תתל/33

מסילה רביעית באיילון, קטע

תל אביב מרכז - לוד

דו"ח חוקר בהשגות ובהערות לתכנית

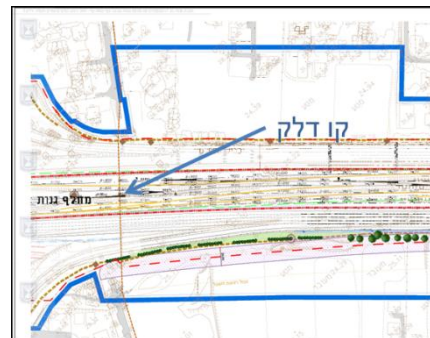
ג. יש להותיר את רצועת קו הדלק פנויה, פתוחה ומגודרת כדי לאפשר נגישות רצופה ושוטפת לחברת תש"ן.

ד. יש לקבוע שלא יינתן היתר לכל פעילות של חפירה, בניה, נטיעה או שינוי פני הקרקע כדי לא לפגוע בצינור.

התכנית נותנת מענה לכל בקשות תשיין:

- א. שמירה על רצועת בטיחות ברוחב של 5 מ' משני צידי הקו: התכנית אינה משנה את רוחב רצועת הבטיחות של קו הדלק, והיא חלה מעל הקו.
- ב. איסור ביצוע חפירה ובניה או שינוי פני הקרקע בתחום רצועת הדלק: המסילות והדרך עוברות מעל רצועת הדלק, ומטבע הדברים תבוצע פעילות של חפירה, בניה ושינוי פני הקרקע כדי להרחיב את דרך מספר 1 ולהוסיף מסילות מעל צינור הדלק. לכן התכנית מחייבת בסעיף 6.7 א תיאום עם הרשויות המוסמכות, בעלי התשתית והקרקע כחלק מהתכנון המפורט לפני ביצוע, ובסעיף 6.11 ס"ק 1 תיאום עם כל חברות התשתית הרלוונטיות כתנאי למתן היתר בניה. בכך נותנת התכנית מענה לצורך לתאם את התכנון ולהימנע מפגיעה בתשתית תש"ן.

- ג. הבטחת גישה לקו הדלק לצורך תחזוקתו: סעיף 6.7 ה מחייב מתן גישה חופשית לצורך תחזוקה שוטפת של קווי תשתית בתחום התכנית.
- ד. מניעת נטיעות של עצים וגינון: צינור הדלק מסומן בנספח הנופי, ונספח זה מצביע על כך שבשטח זה, למעט מופע של שוברי רוח מדרום לרצועת הדרך, לא מתוכננים נטיעות או גינון בשטח מעבר קו הדלק.

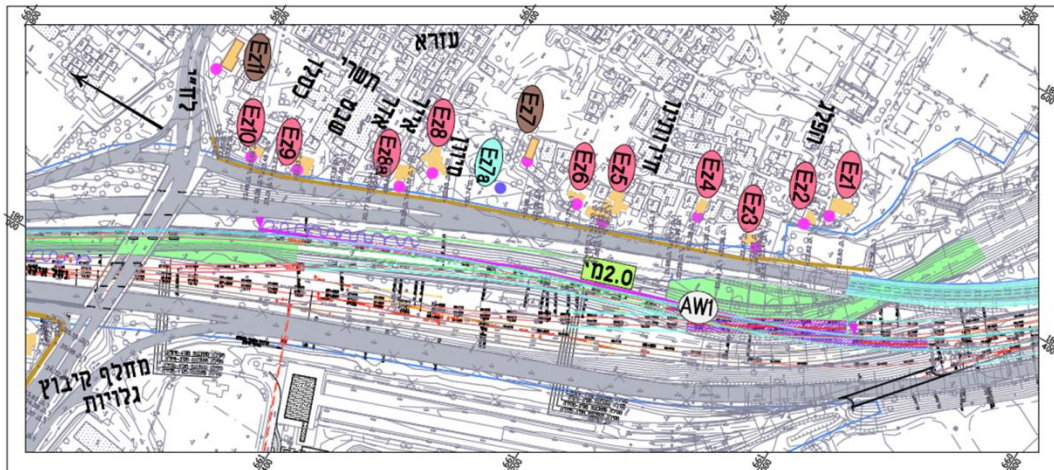
התרוממות הגשר המסילתי מתחילה מדרום לבית. לאורך הגשר המסילתי תוכנן קיר אקוסטי בגובה של 2 מ'. בעקבות השגת המתלוננת נמצאה טעות סופר, כאשר בתשריט המיגון האקוסטי לא הוצג הקיר באורכו המלא כפי שנקבע בעקבות החישובים בתסקיר. יש לתקן את תשריט המיגון האקוסטי הרלוונטי, שהינו חלק ממסמכי התכנית.

בסמיכות לבית המשיגה נלקחו בחשבון 2 בתים קדמיים יותר משני צידי הבית. כאשר לוקחים בחשבון הן את המיגון הקיים והן את המיגון החדש לאורך הגשר מוצאים שאין חריגה מהקריטריון בבתיים הקדמיים יותר. כאמור בית המתלוננת הוא בית עורפי וממוסד על ידי שני המבנים שמשני צידיו.

המלצה: לקבל חלקית את ההשגה. לתקן את נספח המיגון האקוסטי כך שיוצג בו הקיר המתוכנן באורך מלא כפי שהציע המשיב.

תחנת גני אביב

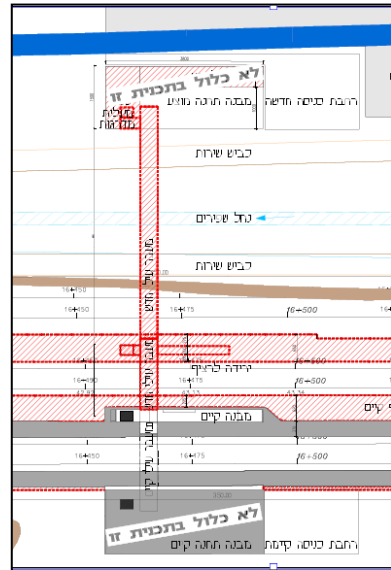
16. הרחבת התחנה לכניסה חדשה מצפון אינה כלולה בתכנית זו, ויש לסמנה בתשריט ולקבוע לה הוראות.

17. בתכנית הבינוי מוצגים חתכים לא ברורים ומוצג חתך של 6 מסילות במקום 4. העיריה מתנגדת לתוספת המסילות.

עמדת המשיב: המבנה הצפוני אינו חלק מהתכנית מאחר ואזור זה אינו מתוכנן כלל. הוראות התכנית כוללות גמישות להוספת מבני תחנה בהמשך. מדובר בשיקולים תפעוליים וכלכליים, ובאחריות מת"ח ור"י להחליט על עיתוי הקמת והפעלת התחנה בצד הצפוני.

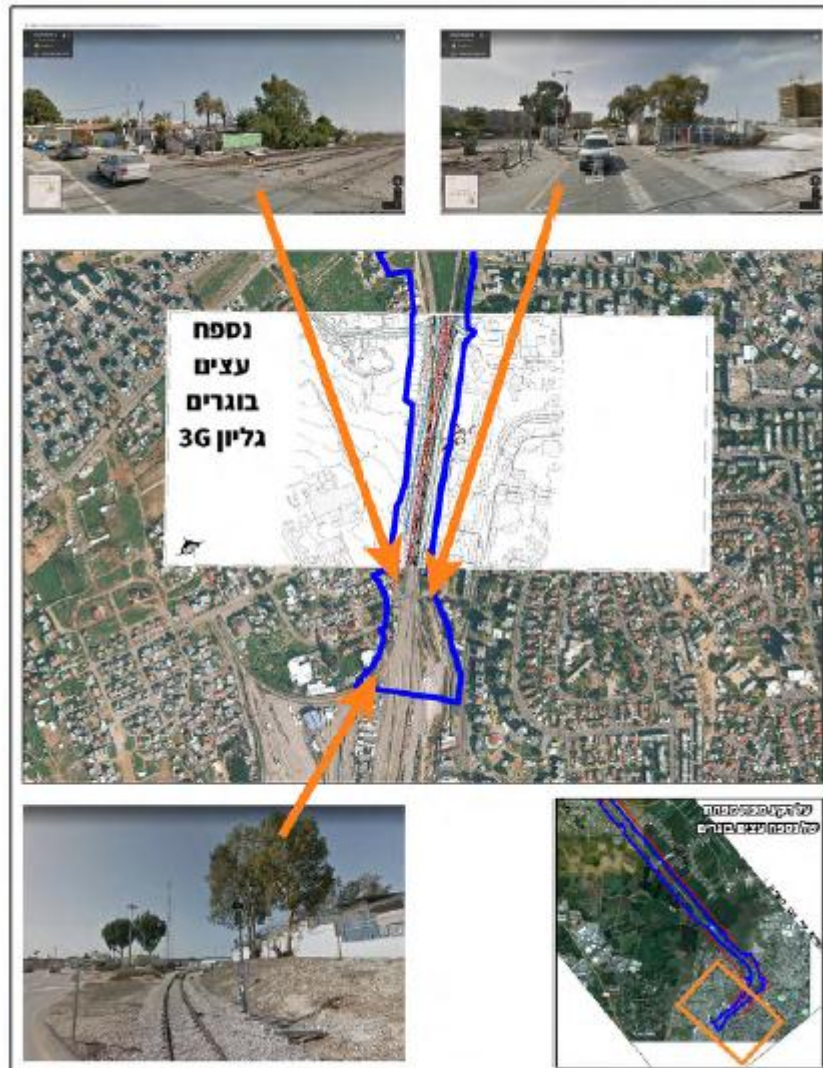
12. חוסר שלמות של מסמכי התכנית: נספח נוף (גיליון 8) ונספח עצים בוגרים (גיליון 3) לא מתייחסים כלל לקטע התכנית שבסמוך לתחנת הרכבת.

א. נספח הנוף אינו נותן פתרונות נופיים באזור זה.

ב. נספח עצים בוגרים אינו מסמן את כל העצים הבוגרים, אף אם בסופו של דבר הם יידרשו לכריתה.

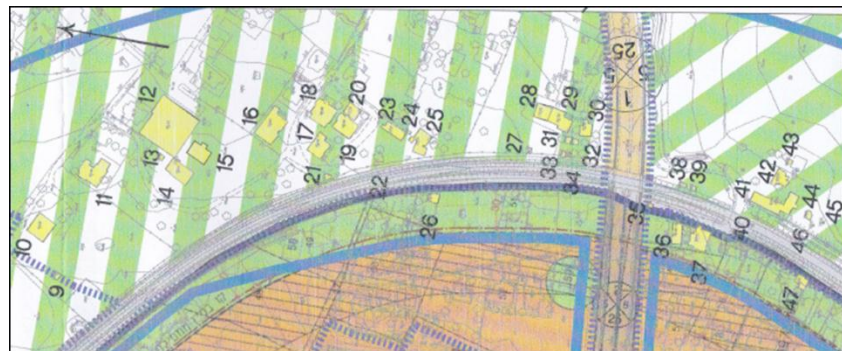
לפיכך, יעוד השטח הוא עדיין חקלאי, ורצועת המגבלות סומנה בו ברוחב של בין 100 ל-120 מ'.

באזור זה מומלץ לצמצם את רוחב הרצועה ל-20 מגבול רצועת המסילה. צמצום זה אפשרי לאור העובדה שמדובר בשטח שכבר עתה הוא אזור פיתוח עירוני (בתממ/3/21/29) ושעתיד להיות ביעוד למגורים. צמצום הרצועה יפחית את מספר המבנים הנפגעים, אבל לא ימנע את הריסתם של המבנים הכלולים ביעוד מסילה מוצעת.

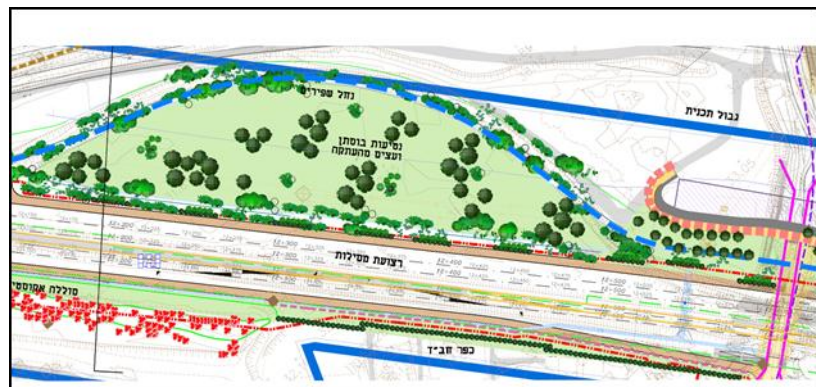
8. יש להגדיר רצועה ירוקה שתכלול שבילים להולכי רגל ורוכבי אופניים לאורך קטע המסילה שבין כפר חב"ד לעיר לוד משני צידיה כדי למתן את מראה עמודי החשמול.

עמדת המשיב: מסמכי התכנית נותנים מענה לדרישות שעלו בדיוני הות"ל ליצירת שבילי חיבור באזור הנדון, כמוצג בנספח הנוף המנחה. בצד הצפוני מוצעת דרך משולבת לרכב חקלאי, הולכי רגל ורוכבי אופניים. בצד הדרומי- נשמרת דרך חקלאית.

בכל מקרה, על פניו יצירת שבילים נוספים, דבר שיצריך הרחבה של רצועת המקרקעין והפרה של שטחים נוספים, לא תביא תועלת במרחב המבוקש.
